# Tuborg Syd-Byggeriet

## Hvidbog

#### 1.2 Offentlig høring af Miljøkonsekvensrapporten

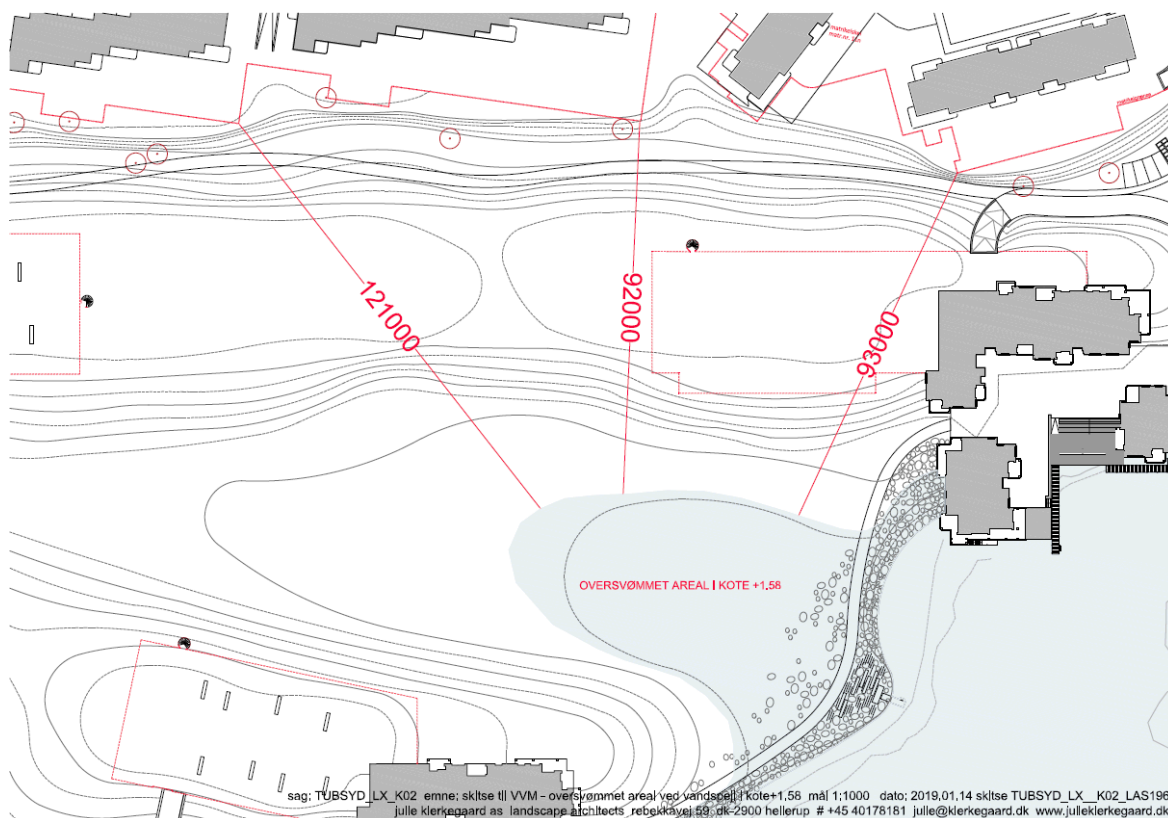
Grundejerforeningen Tuborg Syd (høringssvar 2) og Ejerforeningerne Tuborg Havnepark A-D (høringssvar 4) ønsker, at man genovervejer kystsikringen af området, idet de er bekymret for de fremtidige konsekvenser af, at strandengen jævnligt vil blive oversvømmet. Ejerforeningerne Tuborg Havnepark A-D (høringssvar 4) ønsker endvidere at få afklaret:

- (i) om det anses for forsvarligt og som god byggeskik at have oversvømmede området med et vandspejl højere end kældergulvet i umiddelbar nærhed af en drænet kælder.
- (ii) Hvilken betydning vil det øgede vandtryk have for tætheden i kældrene i Tuborg Havnepark.
- (iii) Hvilken instans der påtager sig ansvar for følgeskader på grund af en for lav kystsikring.

Projektområdet og byggeriet sikres mod stormflod til kote 2.1 m, hvilket er 0.2 m højere end den generelle stormflodsikring i Gentofte Kommune på 1.9 m. Den højeste registrerede stormflodskote ved Tuborg Syd er 1.58 m.

Nuværende landskabsprojekt som Miljøkonsekvensrapporten tager udgangspunkt i, er udarbejdet iht. terrænkoteringsen i Lokalplan 307. Eksisterende badebro ligger i kote 1.42 og danner laveste kote på strandengen.

Gentofte Kommune har bedt bygherre om at foretage en vurdering af, om der er en risiko for, at parkeringskældrene under Tuborg Havnepark vil blive påvirket af indtrængende havvand i en stormflodssituation. På baggrund heraf har bygherre fremsendt beregninger samt en vurdering, som er opsummeret nedenfor.

Beregningerne foretaget på baggrund af de eksisterende jordbunds- og grundvandsforhold viser, at ved en oversvømmelse af strandengen til kote 1.5 skal vandet stå i kote 1.5 i over 700 timer, inden der vil være vand i jorden i kote 1.5 i en afstand af 50 m fra strandengen.

Historisk er varigheden af en stormflodsoversvømmelse under 24 timer. På baggrund heraf, er det bygherres vurdering, at oversvømmelsen ikke bidrager med et øget vandtryk på kældrene eller vandspejlet i Tuborg Havnepark.

Det er Gentofte Kommunes vurdering, at bygherre har redegjort for, at der ikke er risiko for oversvømmelse af parkeringskældre i Tuborg Havnepark i forbindelse med stormflod. Endeligt projekt skal godkendes af Gentofte Kommune i forbindelse med byggesagsbehandlingen.

*Såfremt der måtte opstå skader som følge af manglende kystsikring, vil de almindelige erstatningsretlige regler i et civilt søgsmål mod bygherre være gældende.*
